CONSTRUCTION D'UN ÉTABLISSEMENT PÉNITENTIAIRE

**Maison d'arrêt de Marseille
Site des Baumettes**

**RÉPONSES DU MAÎTRE D'OUVRAGE À
L'AVIS DE L'AUTORITÉ ENVIRONNEMENTALE
du 3 février 2021**

FIGURE 1 : ZONAGE DU PLUI – EXTRAIT PLANCHE CENTRE 62

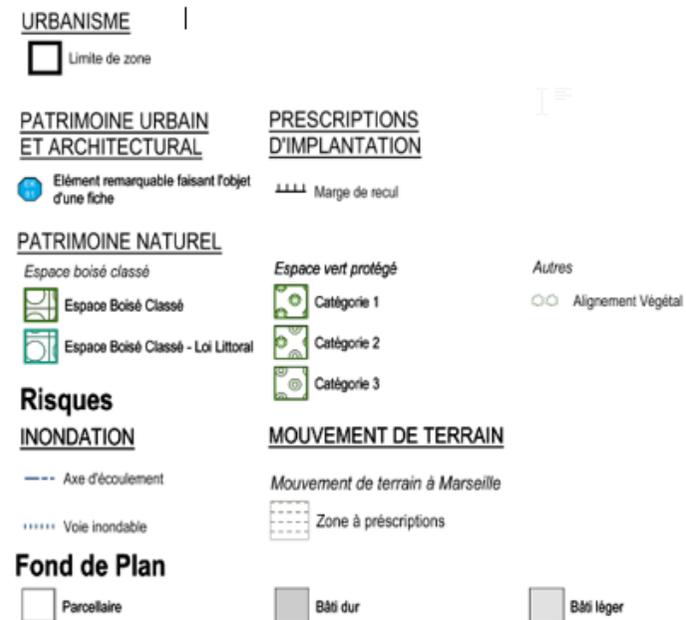
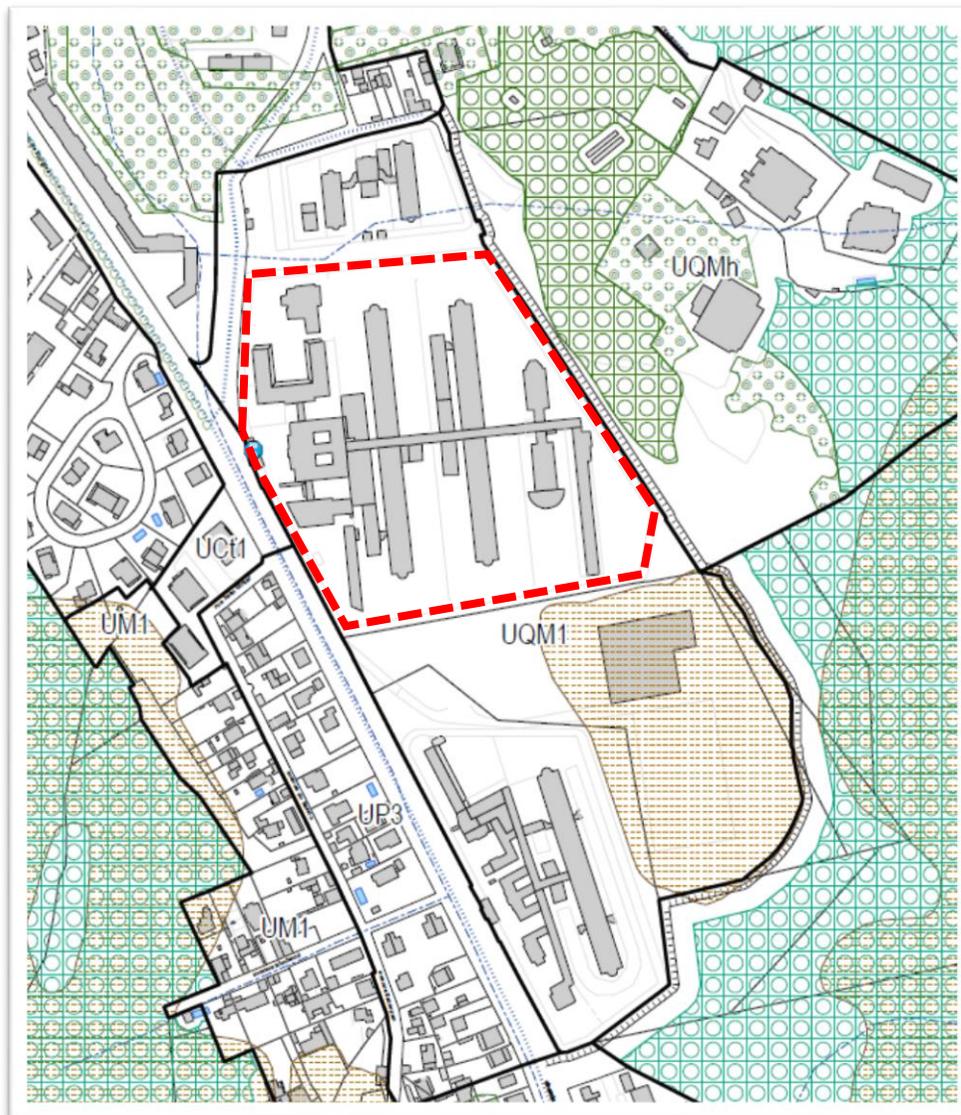
Sur la forme, les tableaux de synthèse insérés dans le dossier facilitent la lecture du dossier. Une amélioration des figures reste souhaitable, en situant systématiquement la zone du projet sur les cartographies présentées (par exemple p. 164 sur le PLUi), et en améliorant la résolution des images pour qu'elles paraissent plus nettes (par exemple pages 205, 217).

D'ores et déjà, l'extrait du plan de zonage du PLUi est complété avec l'indication de la zone du projet. Il est présenté en page suivante.
